PORTARIA DE CLASSIFICAÇÃO DE BARRAGEM Nº 1.519 DE 19 DE NOVEMBRO DE 2024

Parecer Técnico

Classificação quanto à Segurança da Barragem de Terra Existente. código SNISB: 30836

PT Nº: 182707 / GSB / CCRH / SURH / 2024

Figura 1. Mancha de Inundação da Barramento Mariana I

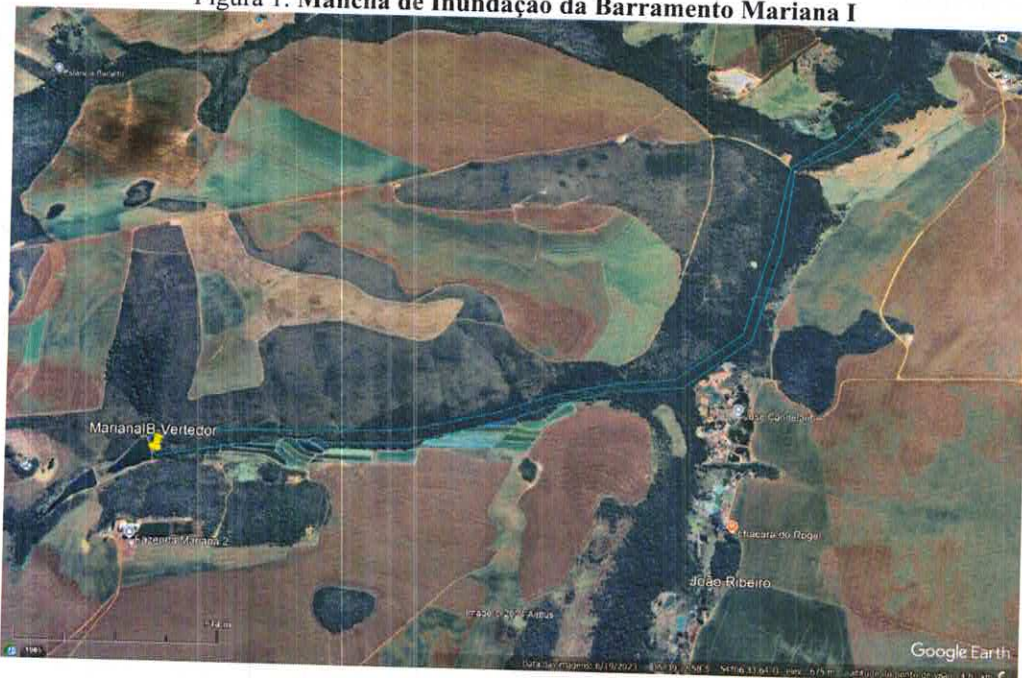
Posteriormente a reunião ocorrida em 08/08/2024, foi apresentado estudo de ruptura hipotética de barramento, sob protocolo SAD nº 17096/2024 de 24/10/2024 (fls. 217 a 238). Foram utilizadas cotas topográficas de RTK para basear o Modelo Digital de Terreno (MDT) e estimar mancha de inundação pela metodologia simplificada da Agência Nacional de Águas e Saneamento Básico - ANA. Os cálculos hidráulicos resultam em mancha de inundação de aproximadamente 5,5 km a partir da barragem representando uma área de 34,00 ha, afetando as instalações de piscicultura do próprio interessado, uma estrada vicinal e instalações a jusante (até 30 instalações).
